VYSVĚTLENÍ ZADÁVACÍ DOKUMENTACE Č. XIII

Název veřejné zakázky:	Oprava objektu Nádražní 4, Brno
Evidenční číslo ve VVZ:	Z2020-018926
Druh veřejné zakázky:	Stavební práce
Režim veřejné zakázky:	Podlimitní veřejná zakázka
Druh zadávacího řízení:	Otevřené řízení
Název zadavatele:	Statutární město Brno, městská část Brno-střed
Sídlo zadavatele:	Dominikánské nám. 196/1, 602 00 Brno
IČO / DIČ zadavatele:	44992785 / CZ44992785
Právní forma zadavatele:	801 - Obec nebo městská část hlavního města Prahy
Zastoupení:	Ing. arch. Vojtěch Mencl, starosta
Adresa pro doručování:	ÚMČ Brno-střed, Dominikánská 264/2, 601 69 Brno

Vysvětlení, změna nebo doplnění č. 4:

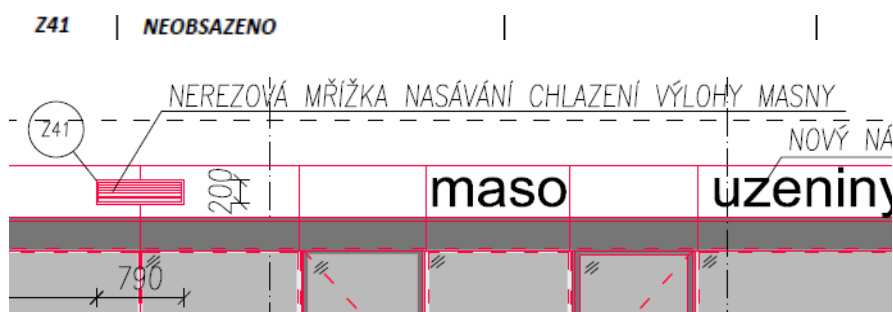
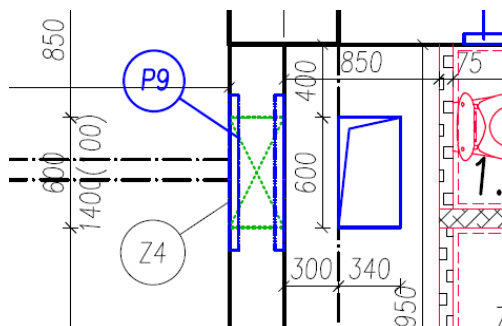
Žádáme zadavatele o vyjasnění rozporu pro položky zámečnických výrobků, kde v rozpočtu je uvedeno:

199	767591220R00	Montáž podlahových konstrukcí vzduchotechnické mřížky s prostupem	kus	5,00000
		Z4 : 1		1,00000
		Z41 : 4		4,00000
277	42972874R	mřížka krycí; čtyřhranná; rozměr 500 x 500 mm; mater. výplň tahokov; barva základní nátěr; provedení s přírubou rámem a příchytkami pro osazení do zdi	kus	1,00000
		Z4 : 1		1,00000
278	42972875R	mřížka krycí; čtyřhranná; rozměr 630 x 250 mm; mater. výplň tahokov; barva základní nátěr; provedení s přírubou rámem a příchytkami pro osazení do zdi	kus	4,00000
		Z41 : 4		4,00000

V projektové dokumentaci je uvedeno:

Z4	NEREZOVÁ MŘÍŽKA VZT VÝDUCHŮ podlaží 1.NP, místnost 1.02	1x mříž 500x800 1x mříž Ø 200 mm	LEŠTĚNÁ NEREZOVÁ MŘÍŽKA, RÁM MŘÍŽKY O ŠÍŘCE 40 mm VČETNĚ NEREZOVÝCH LAMEL TL 1 mm	1
----	--	-------------------------------------	---	---

V soupisu prací a dodávek není řešena mřížka Z4 průměru 200 mm, správně by Z4 měl zahrnovat 2ks. Pro prvek Z41 je rozpor v rozměru a množství, projekt zahrnuje pouze 1ks mřížky Z41. Žádáme o vyjasnění a případnou úpravu.

BYLO UPRAVENO V SOUPESE PRACÍ. PRVEK Z4 OBSAHUJE DVĚ MŘÍŽKY A JE NUTNO HO NACENIT DLE VÝPISU ZÁMEČNICKÝCH PRVKŮ.
